SOLICITATION AMENDMENT MODIFICATION DE L'INVITATION

Title - Sujet Transmission Main and Pumphouse Upg	
Solicitation No. - N° de l'invitation ED001-151187/A	Amendment No. - N° modif. 003
Client Reference No. - N° de référence du client 20151187	Date 2014-11-13
GETS Reference No. - N° de référence de SEAG PW-\$PWC-010-3491	
File No. - N° de dossier PWC-4-37088 (010)	CCC No./N° CCC - FMS No./N° VME
Solicitation Closes - L'invitation prend fin at - à 02:00 PM on - le 2014-11-18	Time Zone Fuseau horaire Atlantic Standard Time AST
F.O.B. - F.A.B. Plant-Usine: <input type="checkbox"/> Destination: <input checked="" type="checkbox"/> Other-Autre: <input type="checkbox"/>	
Address Enquiries to: - Adresser toutes questions à: MacDonald, Anne (PWC) D.	Buyer Id - Id de l'acheteur pwc010
Telephone No. - N° de téléphone (902) 626-4949 ()	FAX No. - N° de FAX (902) 566-7514
Destination - of Goods, Services, and Construction: Destination - des biens, services et construction:

Drawing title CIVIL PLAN & PROFILE STA. 0+000 TO 0+071		Titre du dessin designed P. HUGHES		conçu NOV. 20	
project PEI NATIONAL PARK CAVENDISH CAMPGROUND TRANSMISSION MAIN AND PUMP HOUSE UPGRADE		project number R.065075.003

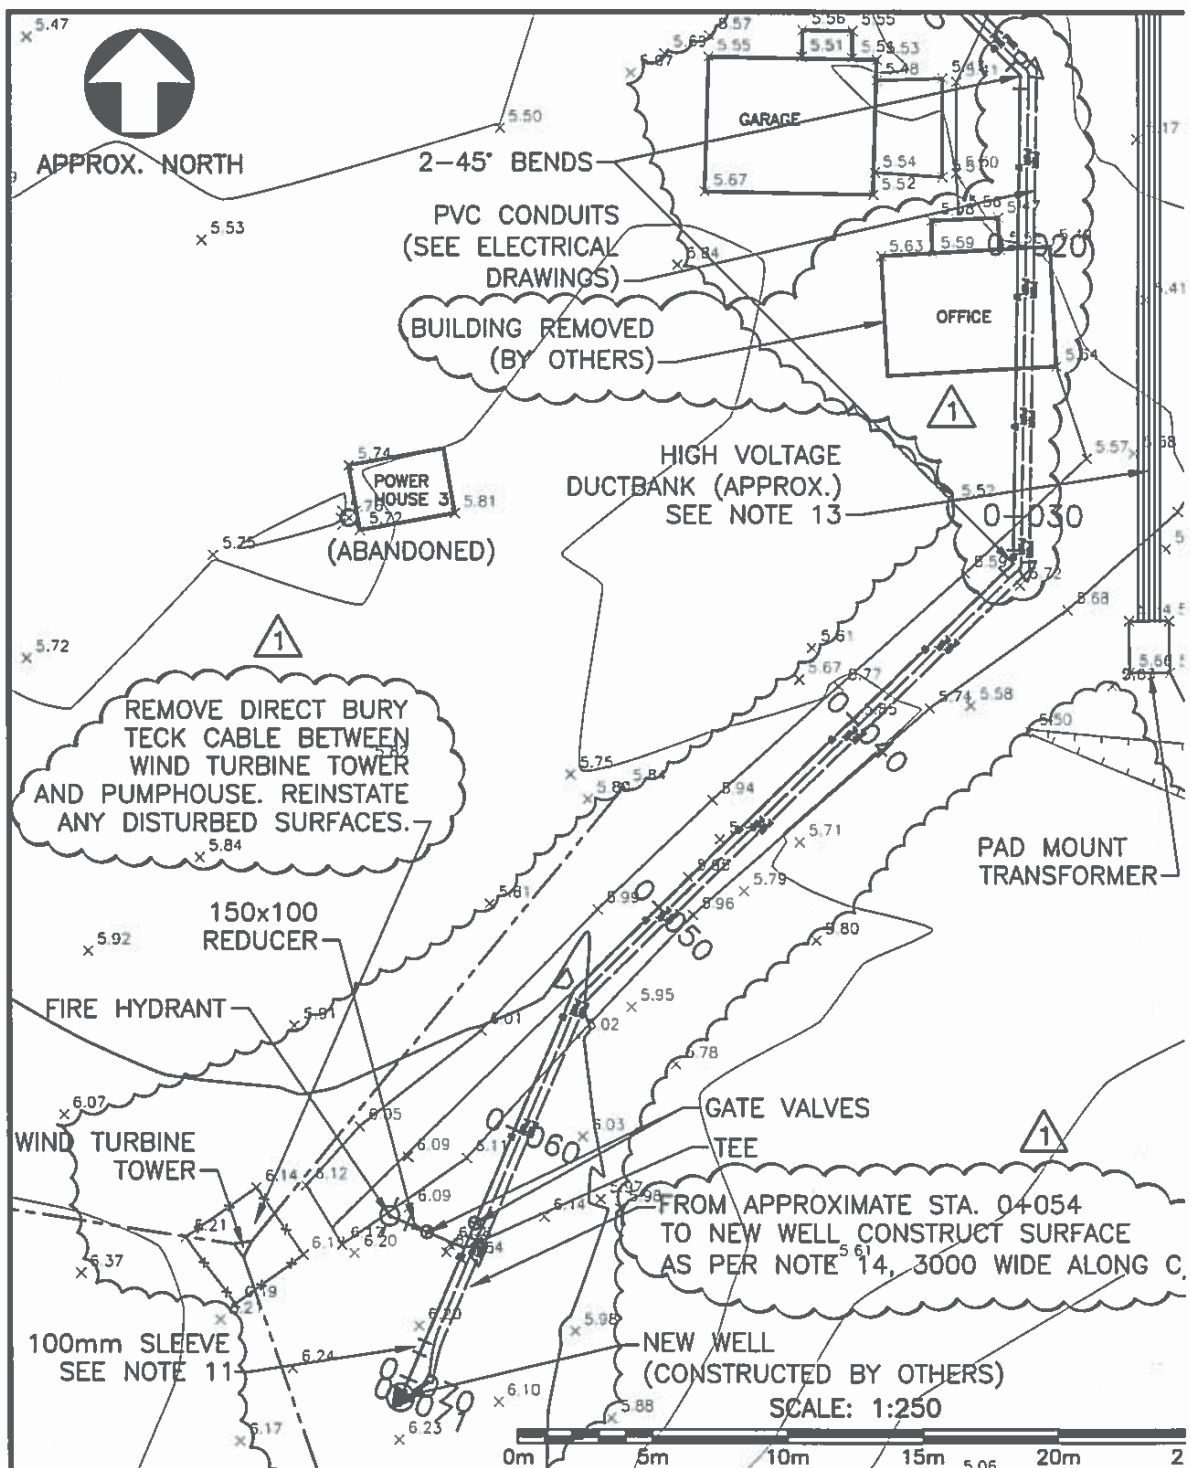
1. On Drawing C1, Civil Plan & Profile, Stations 0+000 to 0+070

- .1 Revise the plan location of the proposed watermain and the electrical conduits as per the attached Addendum Sketch SK1.
- .2 Profile, add the following note: "Install watermain with a uniform slope up from the existing well's pitless adapter stub elevation to approximate elevation 4.05 at the pump house."
- .3 Add the following note: "Remove direct bury Teck cable between wind turbine tower and pumphouse. Reinstall any disturbed surfaces."
- .4 Add the following note: "From approximate Sta. 0+054 to new well construct surface as per note 14, 3000 wide along C/L."
